SERVICE-INFO

Промяна в материала на паразитната ремъчна ролка 532 0294 10

LuK AS Артикулни номер: 532 0294 10

Снимка 1: 532 0294 10 (стария вариант)

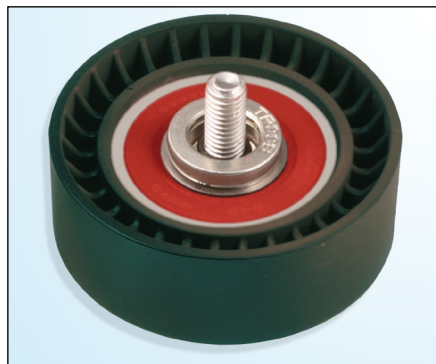
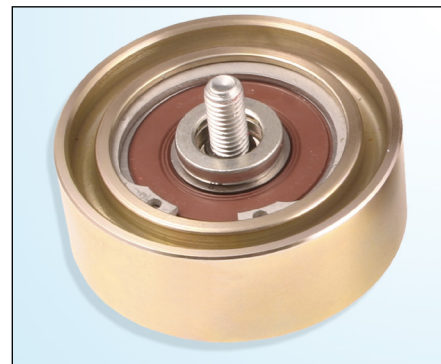
Като част от непрестанното развитие на нашите продукти ние променихме лагериращата повърхност на паразитната ролка **532 0294 10** от пластмасова на метална.

Следователно в течение на преходната фаза е възможно да се доставят паразитни ролки с пластмасови или метални ролки.

Независимо от различните си варианти, и двете паразитни ролки са напълно съвместими с указанияте в каталога превозни средства.
